시 정 요 구

제 목 특정사용시설 완성검사 징구도면 부적정

관 련 부 서 ○○광역본부

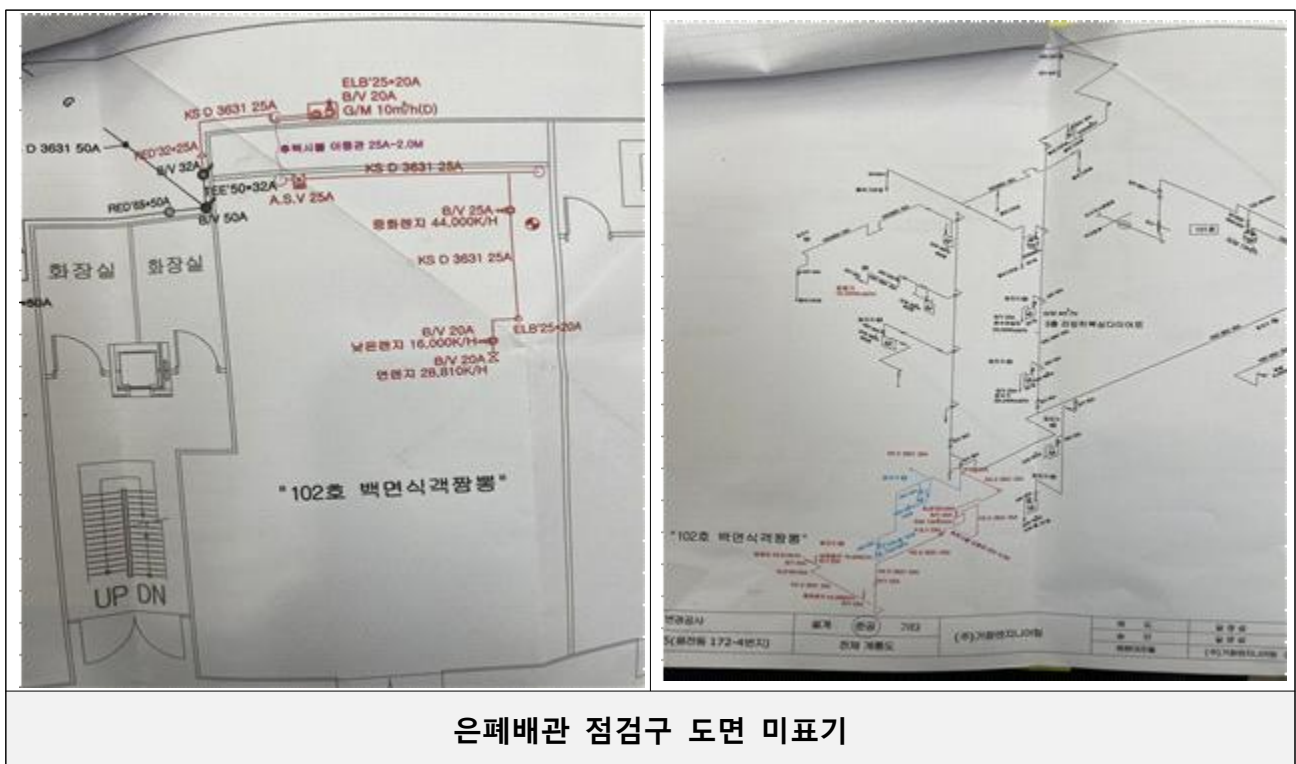
특정가스사용시설에서 저압의 배관을 환기가 잘 되지 않는 곳에 은폐 설치 하는 경우에는 FU551 2.5.4.5.2의 규정에 따라 배관의 재료는 스테인리스 강관, 동관, 배관용 플렉시블호스로 하여야 하고,

점검구(900cm² 이상)를 점검이 용이한 장소에 설치하거나 다기능가스 안전계량기를 설치하여 은폐 구간에서 가스가 누출되어 사고가 발생하는 것을 예방할 수 있도록 조치를 취하여야 한다.
